三亚无忧·海棠序项目建设工程设计变更方案

SANYA WUYOU · HAITANG SEQUENCE PLANNING AND DESIGN PROPOSAL

13#商业楼调整前后对比图纸 (其他楼层修改相似)

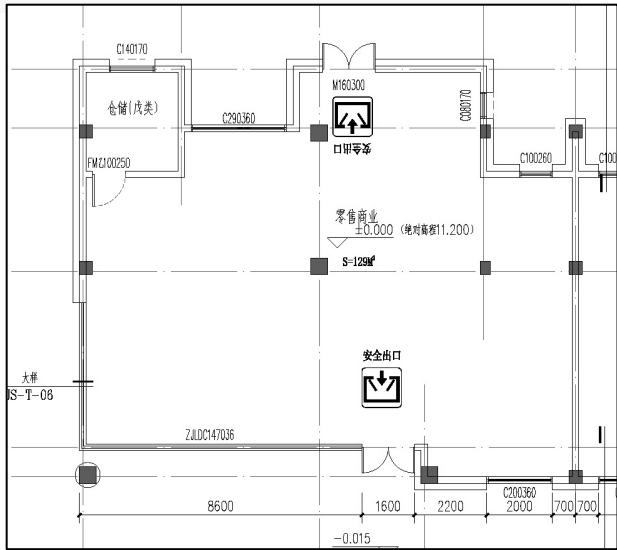
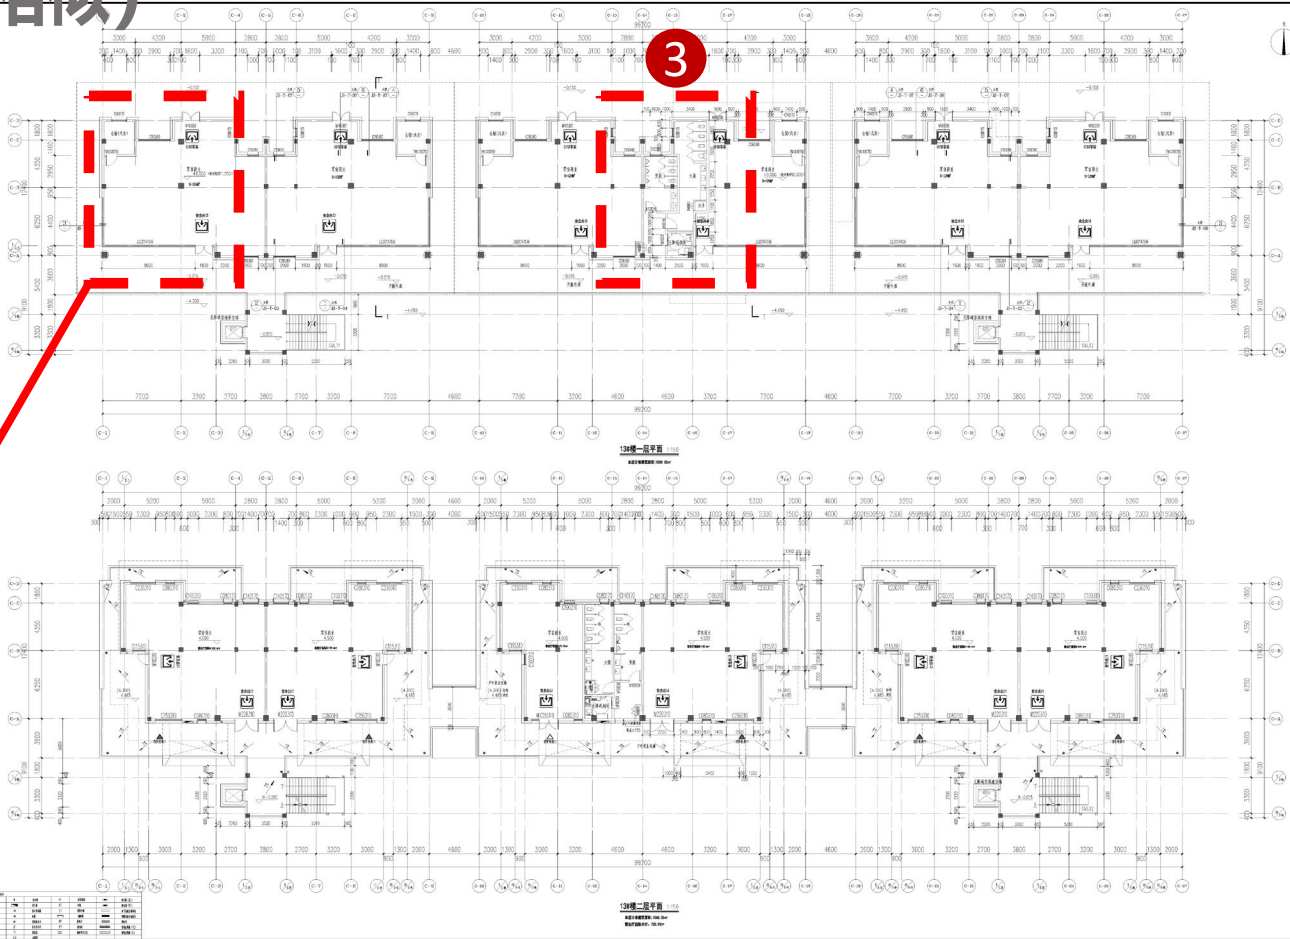
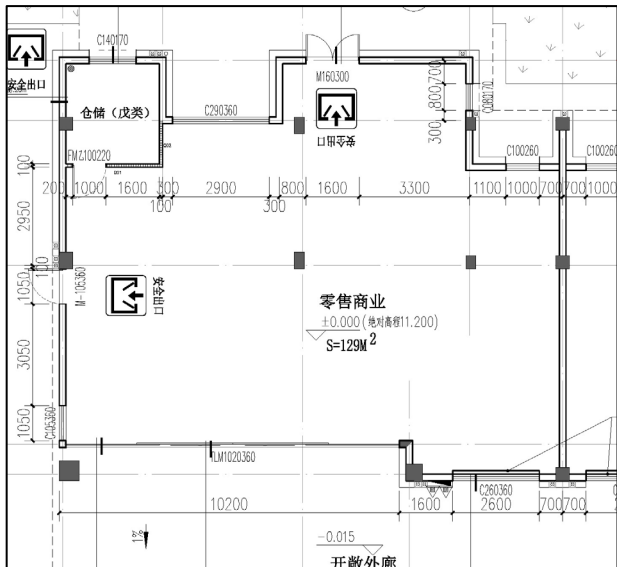
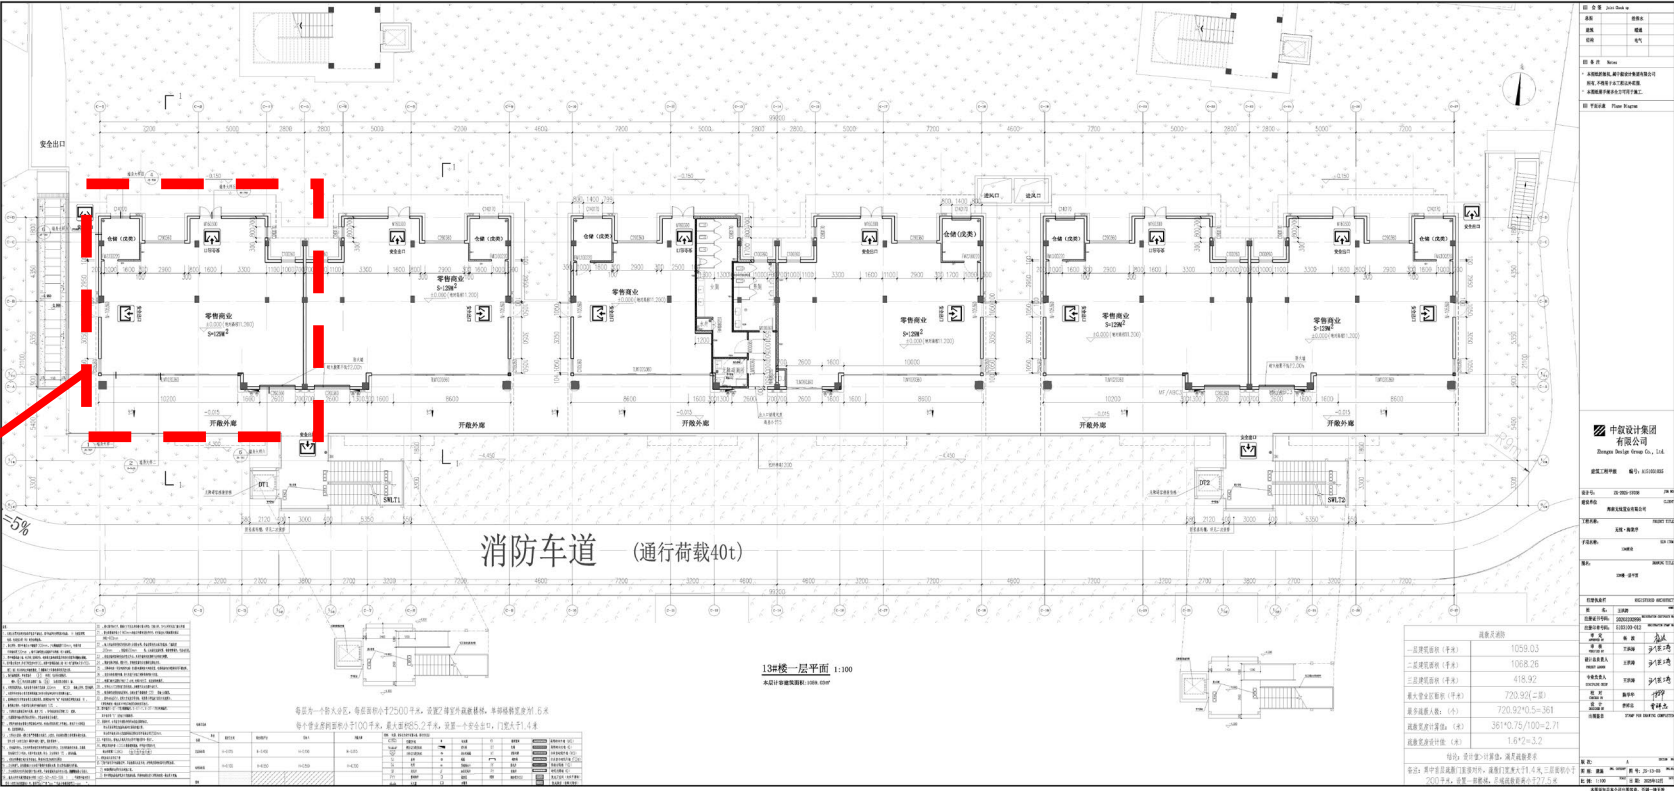
- (1) 在满足疏散要求前提下，优化门扇开启形式。
- (2) 结合外立面效果，局部门窗洞口尺寸、位置调整;
- (3) 13#首层卫生间为满足立管合理性，左右镜像后上下层位置一致;
- (4) 首层疏散门位置调整。

17#商业楼调整前后对比图纸 (其他楼层修改相似)

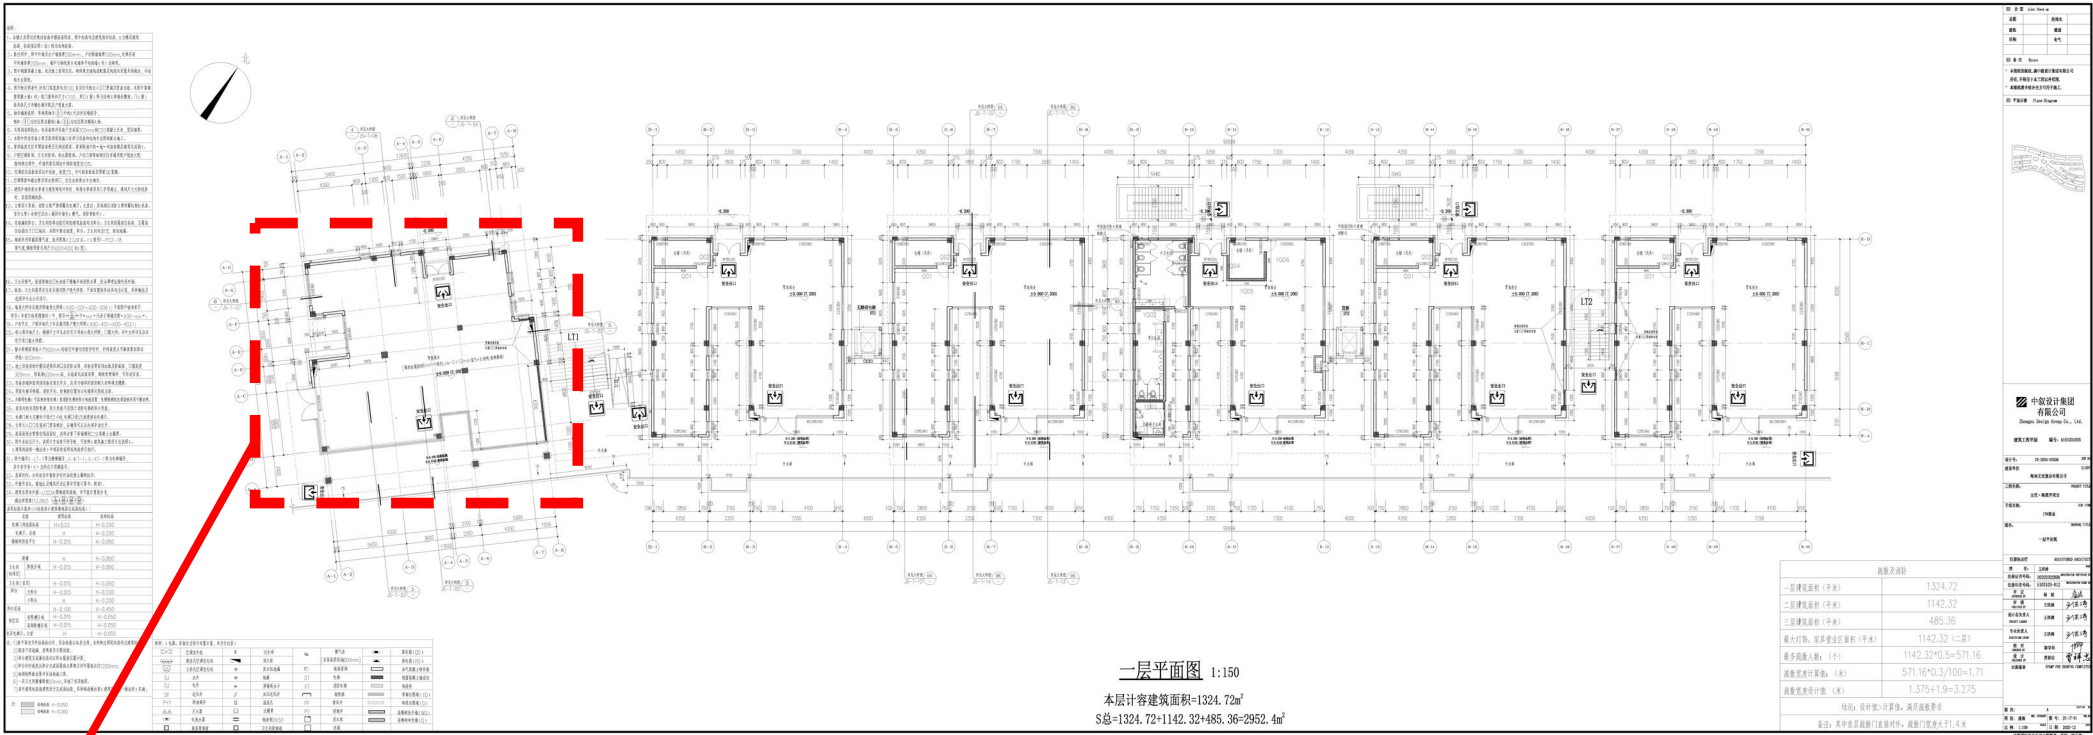
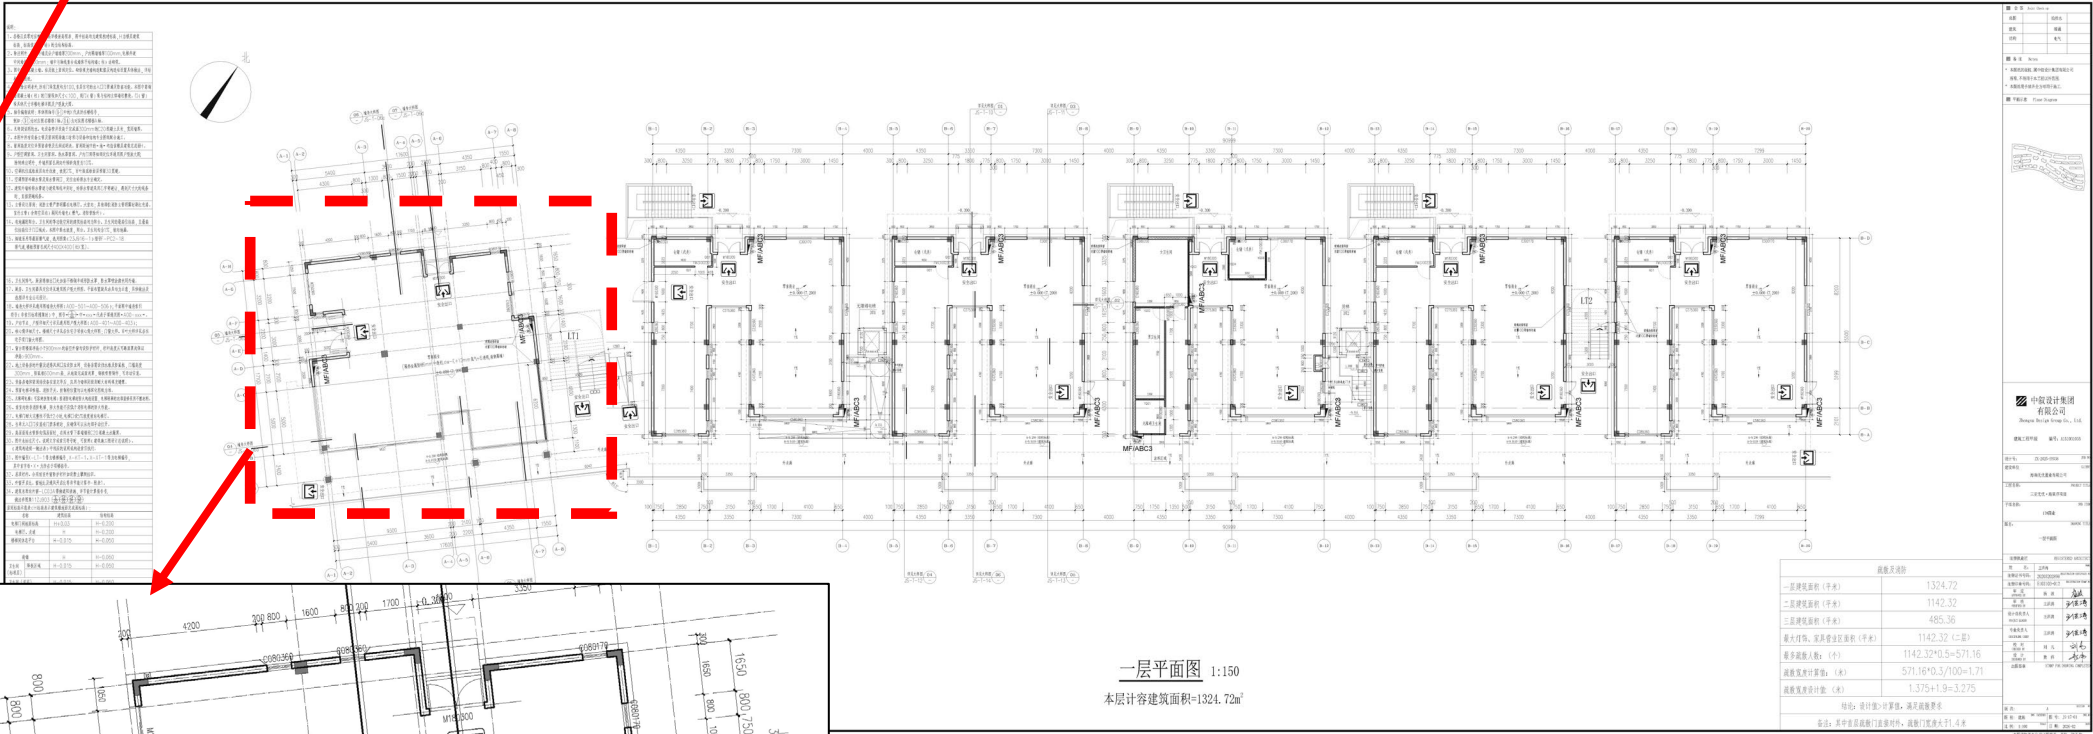
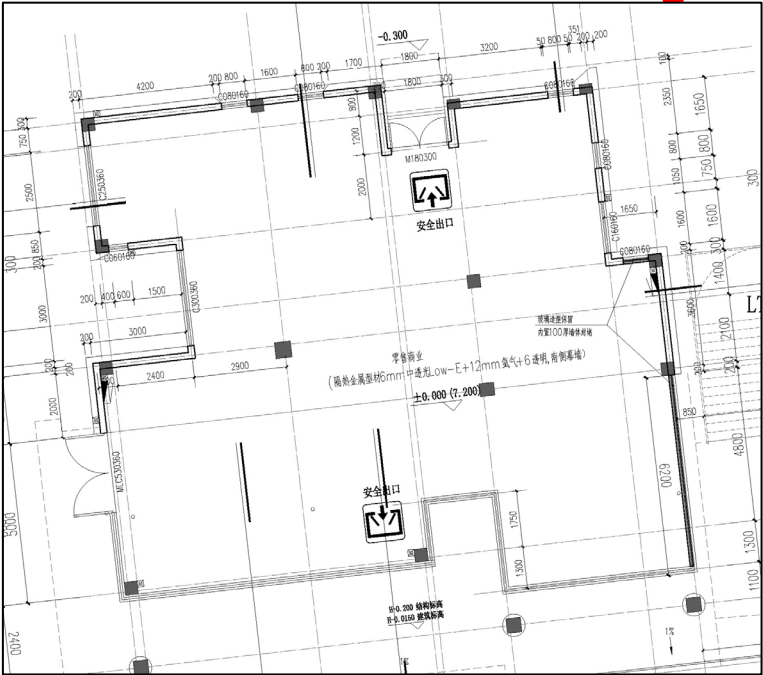
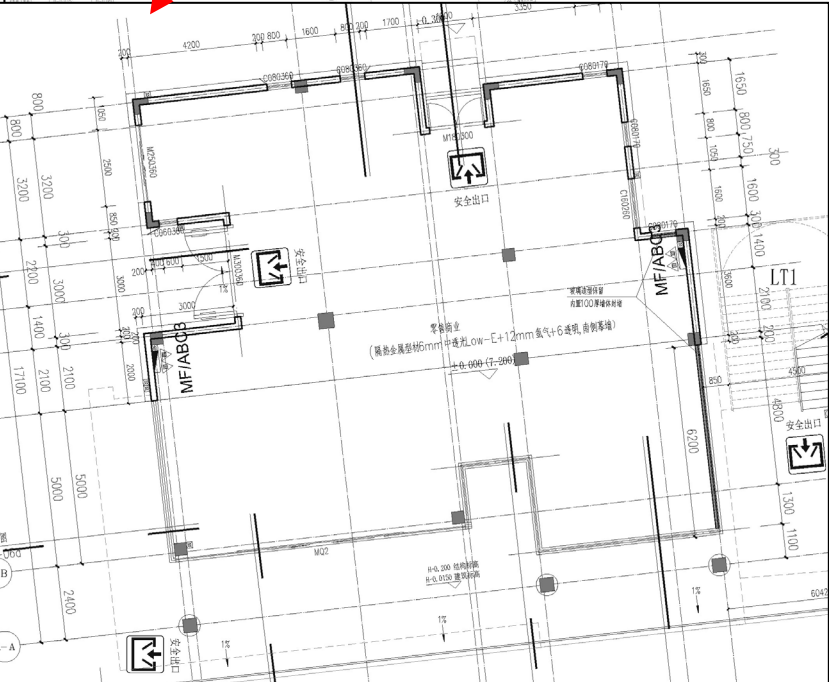
- (1) 保证面积功能、疏散不调整的前提下，优化门扇开启形式；
- (2) 结合外立面效果，局部门窗洞口尺寸、位置调整，增减部分窗洞。

地下室调整前后对比图纸（高阶）

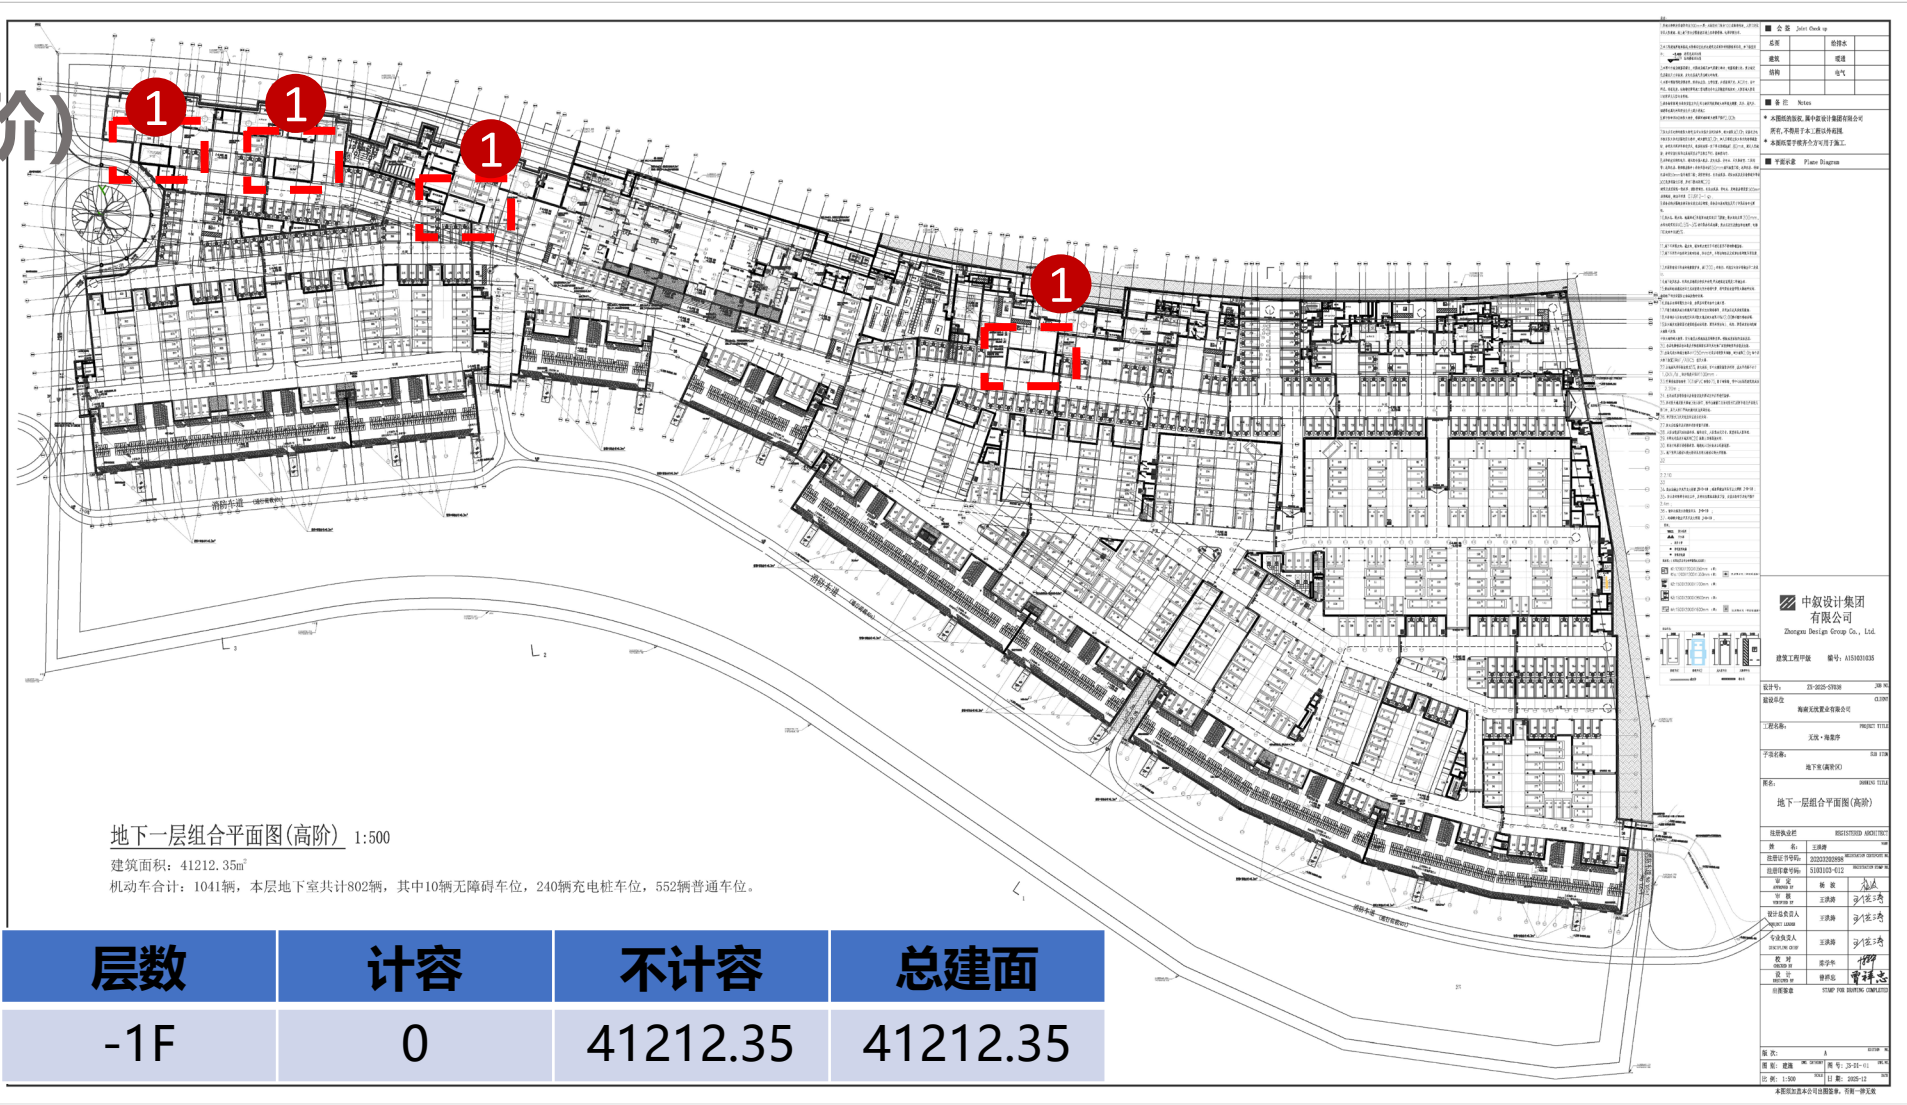
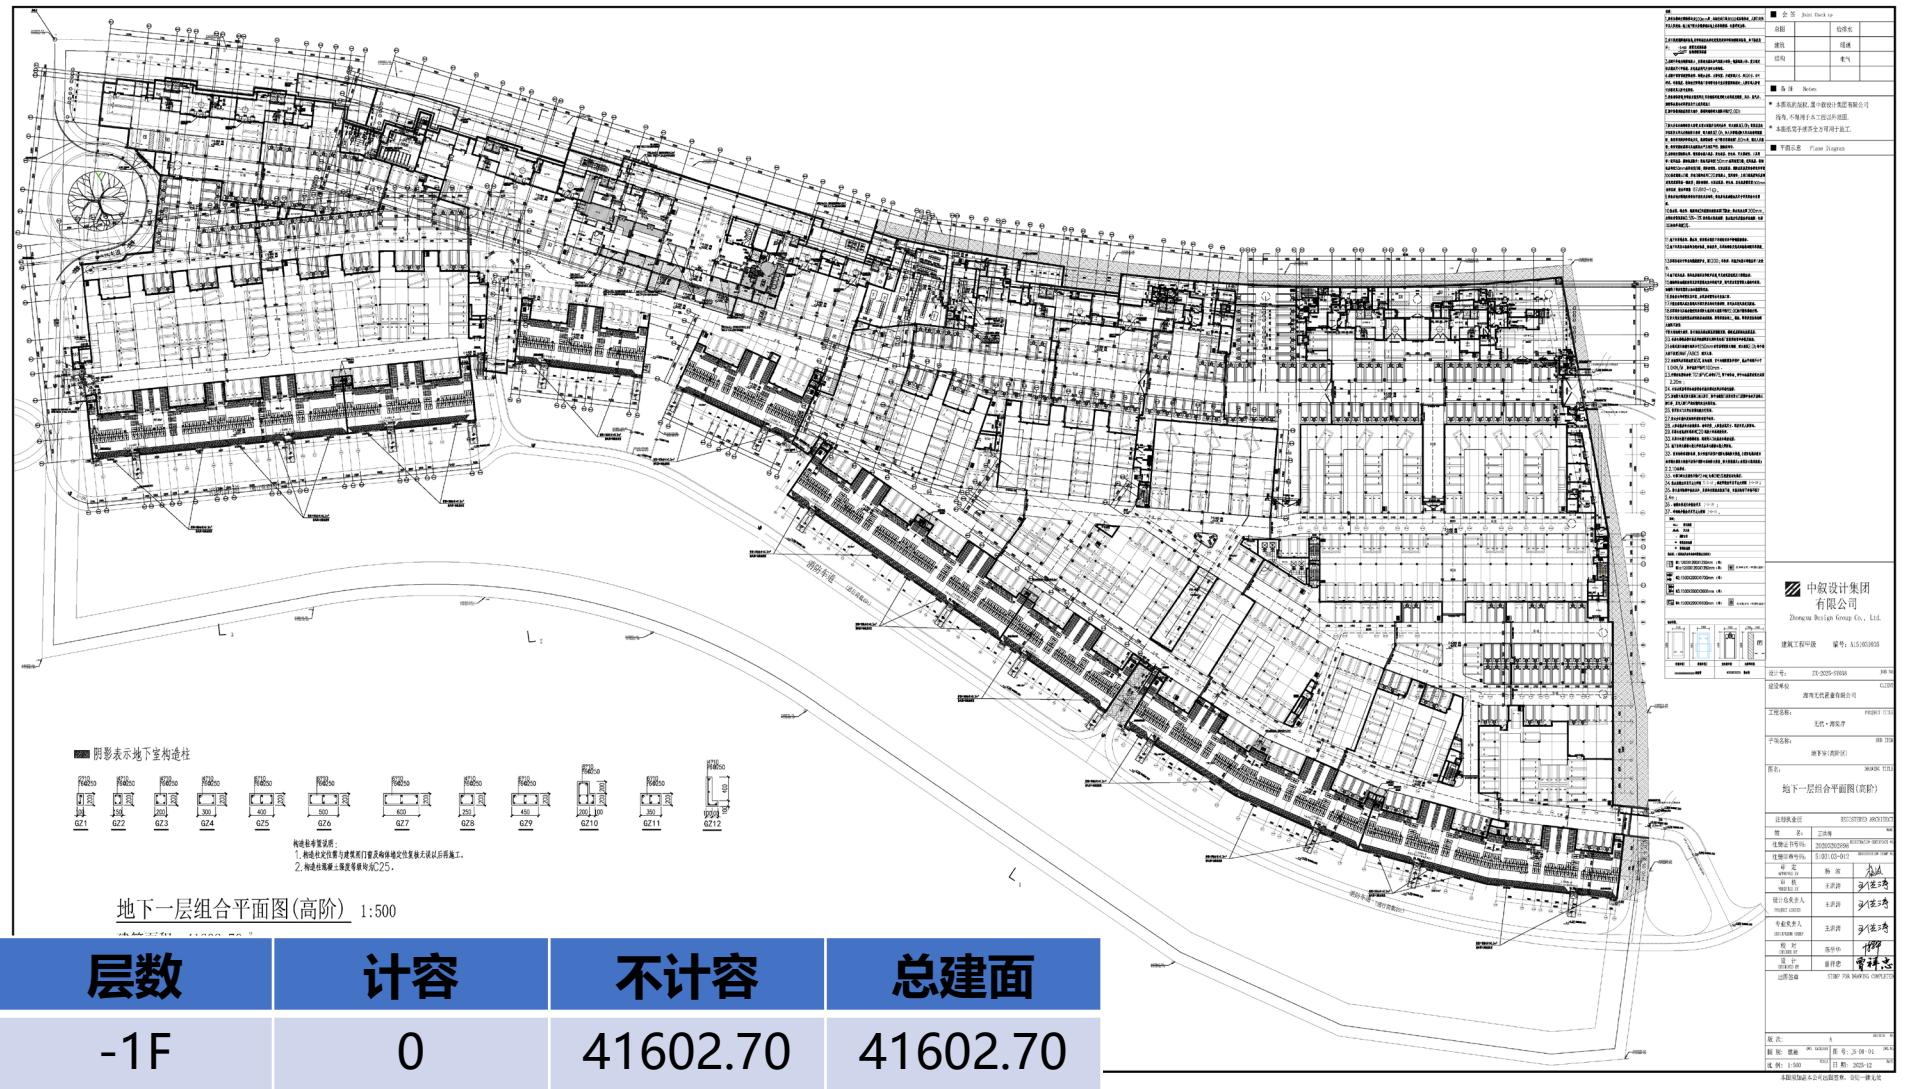
- (1) 由于新增架空层后整体地上建筑面积增加地下人防面积相应需增加
- (2) 考虑取消地下室部分开敞面积较小的下沉式庭院，优化整体人防布置，高阶地下室面积由41212.35平方米相应增加390.35平方米后为41602.70平方米；
- (3) 根据审查要求优化地下室设备房布置、车位布置，总车位数满足原报规要求；
